# RENESAS TECHNICAL UPDATE

製品分類	MPU & MCU	発行番号	TN-16C-A201A/J	Rev.	第1版
題名	M16C/65、M16C/64A、M16C/63、M16C/6C グループの仕様変更	情報分類	技術情報		
適用製品	M16C/65、M16C/64A、M16C/63、M16C/6C グループ	対象ロット等	関連資料	シリアルインタフェース UARTi 補足資料

M16C/65、M16C/64A、M16C/63、M16C/6C グループの仕様の一部を変更します。また、使用方法や設定手順を追加・変更します。下に項目と対象グループを示します。

電圧監視0回路制御レジスタ

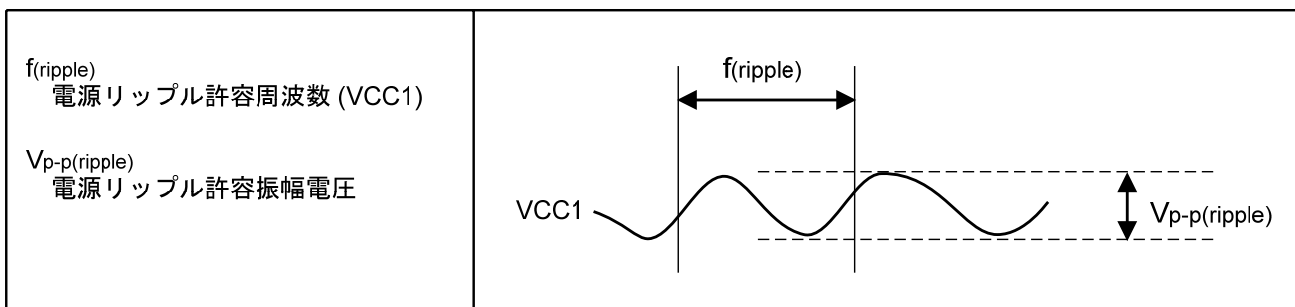
電圧監視0デジタルフィルタは使用しないでください。VW0Cレジスタのb1は“1”にしてください。

b4、b5は“0”にしてください。VW0Cレジスタを示します。

Two-phase pulse input in two-phase pulse signal processing mode

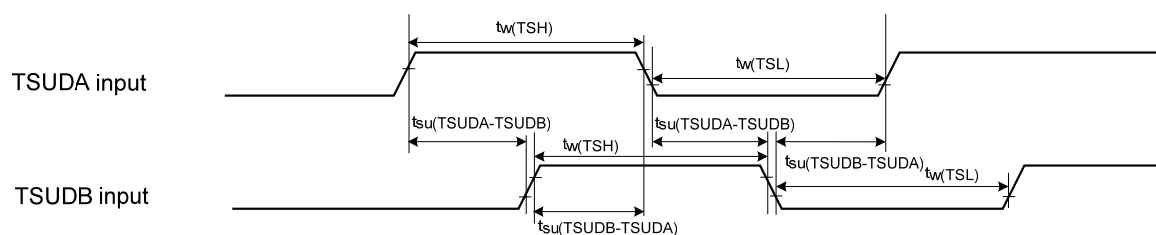
二相パルス信号処理モードの二相パルス入力の規格を追加します。

端子名も P8\_0 に TSUDA、P8\_1 に TSUDB を追加しました。

注 1. TSUDA と TSUDB の位相が逆になったときは、tsu(TSUDA-TSUDB)と tsu(TSUDB-TSUDA)が入れ替わります。

EW1 モードのブロックイレイズフローチャート(サスペンド機能許可時)

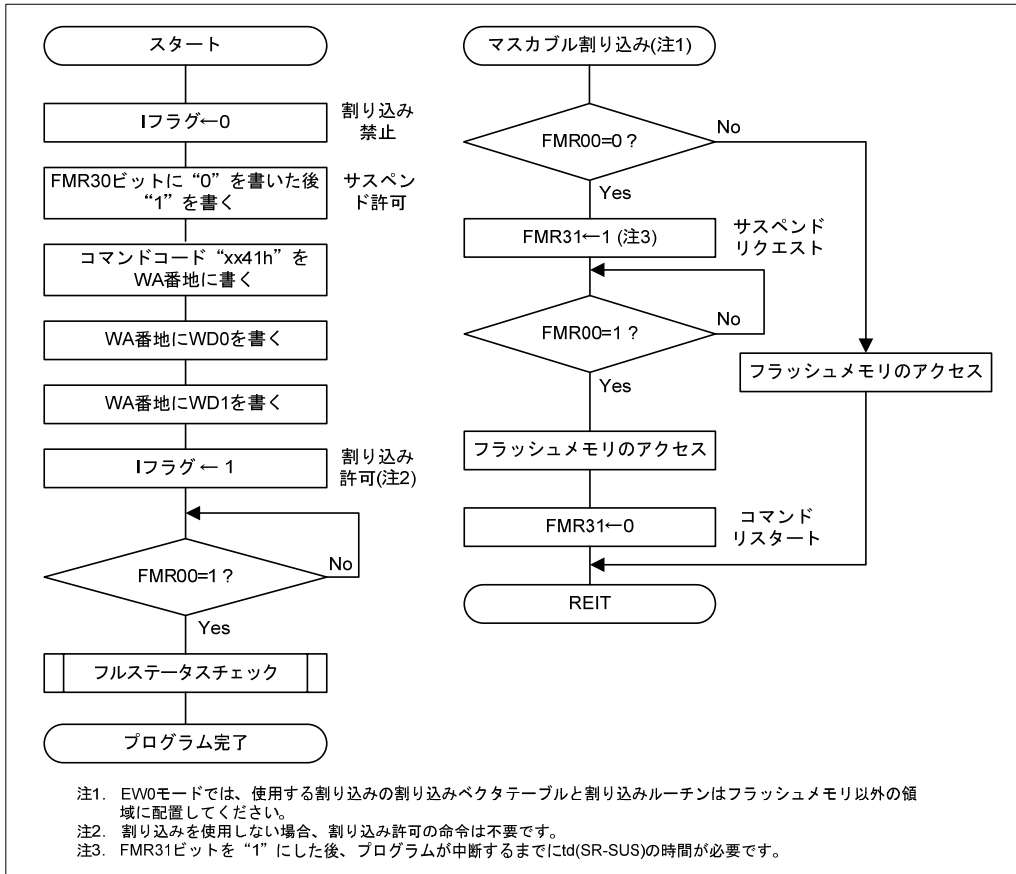
- ・Iフラグを“1” (割り込み許可) にする場所を変更します。

EWOモードのプログラムフローチャート(サスペンド機能許可時)

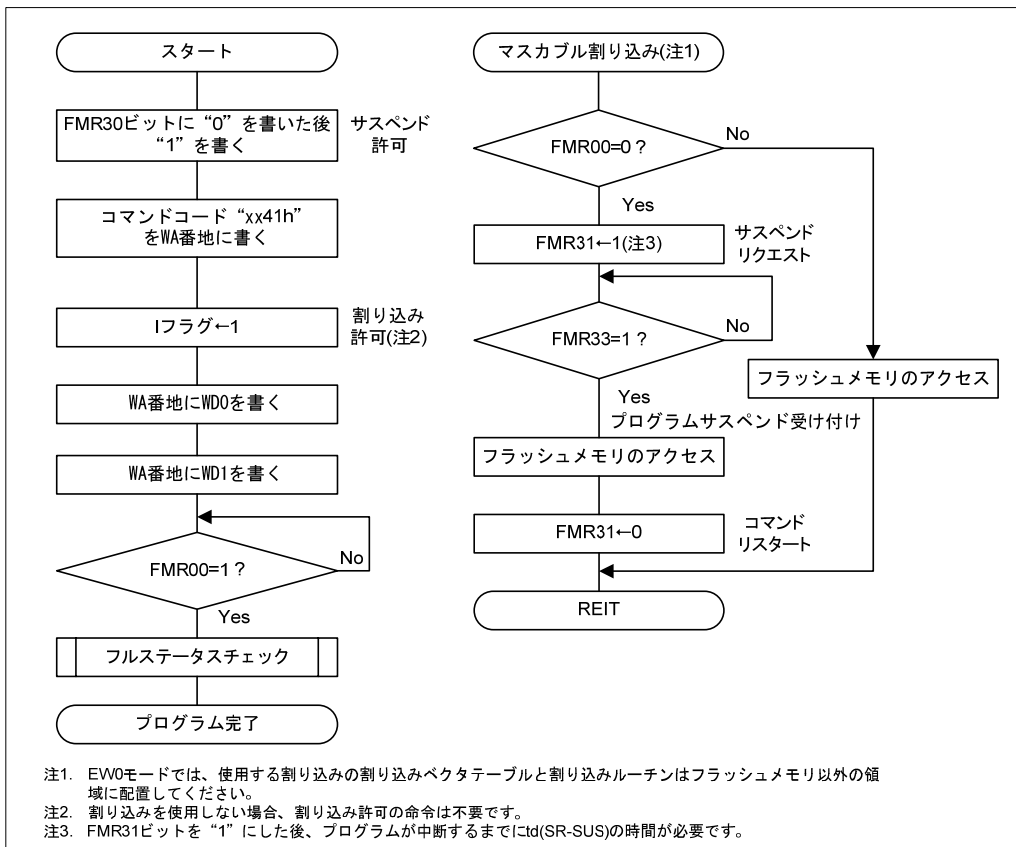
サスペンド機能許可時の手順を変更します。変更する図と変更箇所は次の通りです。次のページに EW0 モードのプログラムコマンドの例を示します。

- ・Iフラグを“1” (割り込み許可) にする場所を変更します。
- ・マスクブル割り込みルーチンで判定に使用するフラグを FMR32 ビットまたは FMR33 ビットから FMR00 ビットに変更します。

2.5.1 マルチマスタ I<sup>2</sup>C-bus インタフェース(M16C/65、M16C/64A、M16C/63、M16C/6C グループ対象)

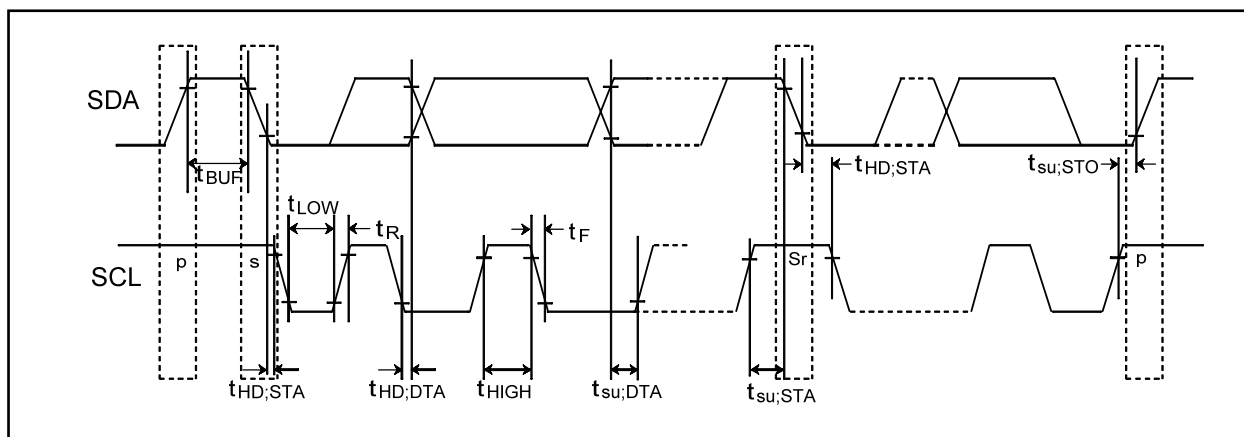
マルチマスタ I<sup>2</sup>C-bus インタフェースの規格を追加します。
